TRANS/WP.29/GRE/2005/54
6 avril 2005

**PROPOSITION DE PROJET DE COMPLEMENT 13
À LA SÉRIE 02 D'AMENDEMENTS AU RÈGLEMENT N° 48**

(Installation des dispositifs d'éclairage et de signalisation lumineuse)

Transmis par le Groupe de travail de l'éclairage et de la signalisation lumineuse (GRE)

Surfaces apparentes des unités d'éclairage 1 à 11 d'un système AFS (exemple)

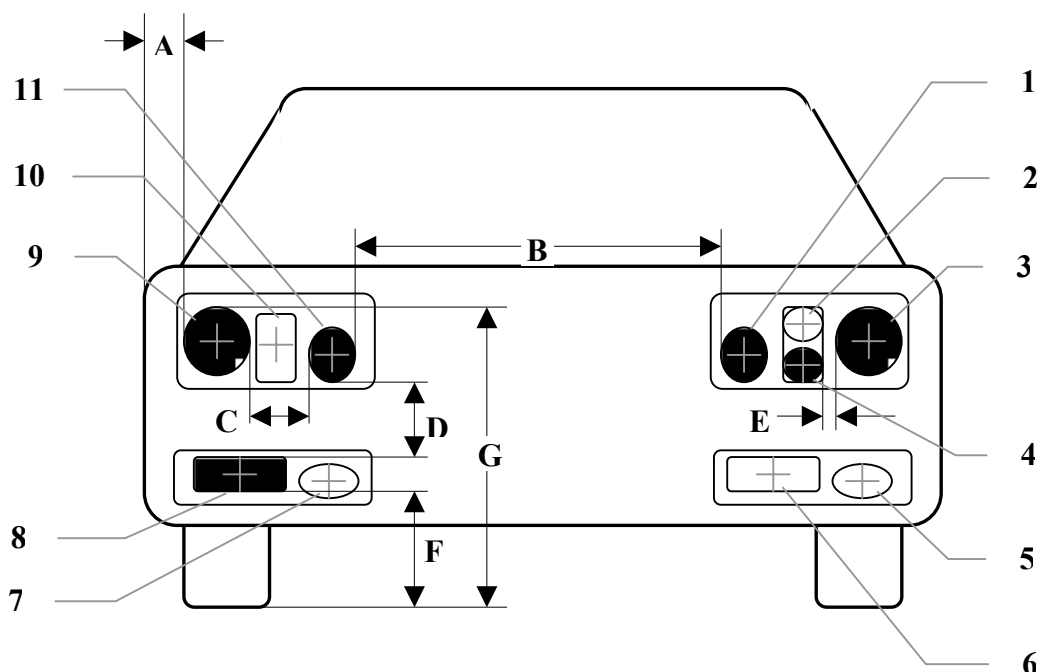
- 6.22.4.1.1 Deux unités d'éclairage placées symétriquement doivent être placées à une hauteur conforme aux prescriptions des paragraphes 6.1.4 et 6.2.4. Par "Deux unités d'éclairage placées symétriquement", il faut entendre deux unités d'éclairage, une de chaque côté du véhicule, placées de telle façon que les centres (géométriques) de gravité de leurs surfaces apparentes se trouvent à la même hauteur et à la même distance du plan médian longitudinal du véhicule, avec une tolérance de 50 mm; leurs surfaces de sortie de la lumière, leurs plages éclairantes et leur intensité lumineuse peuvent toutefois différer.

- 6.22.4.1.2 Si le véhicule est équipé d'unités d'éclairage supplémentaires, quel que soit le côté du véhicule, elles doivent être placées à une distance ne dépassant pas 140 mm⁷ dans le sens horizontal (E sur la figure) et 400 mm dans le sens vertical au-dessus ou au-dessous (D sur la figure) de l'unité d'éclairage la plus proche;

- 6.22.4.1.3 Par rapport au sol, aucune des unités d'éclairage supplémentaires décrites au paragraphe 6.22.4.1.2 ci-dessus ne doit être placée à moins de 250 mm (F sur la figure) ni plus haut qu'il est indiqué au paragraphe 6.2.4.2 du présent Règlement (G sur la figure);

Le bord extérieur de la surface apparente d'au moins une unité d'éclairage de chaque côté du véhicule ne doit pas être situé à plus de 400 mm du bord extérieur du véhicule (A sur la figure); et,

Les bords intérieurs des surfaces apparentes dans la direction des axes de référence doivent être séparés d'au moins 600 mm, sauf sur les véhicules des catégories M₁ et N₁; pour toutes les autres catégories de véhicules automobiles cette distance peut être ramenée à 400 mm si la largeur hors tout du véhicule est inférieure à 1 300 mm."

^{7/} Dans le cas de "deux unités d'éclairage placées symétriquement", la distance dans le sens horizontal peut être de 200 mm (C sur la figure).

- A ≤ 400
- B ≥ 600, ou ≥ 400 si la largeur hors tout du véhicule est inférieure à 1 300 mm,
mais aucune prescription pour les véhicules des catégories M₁ et N₁
- C ≤ 200
- E ≤ 140

- D ≤ 400
- F ≥ 250
- G ≤ 1 200
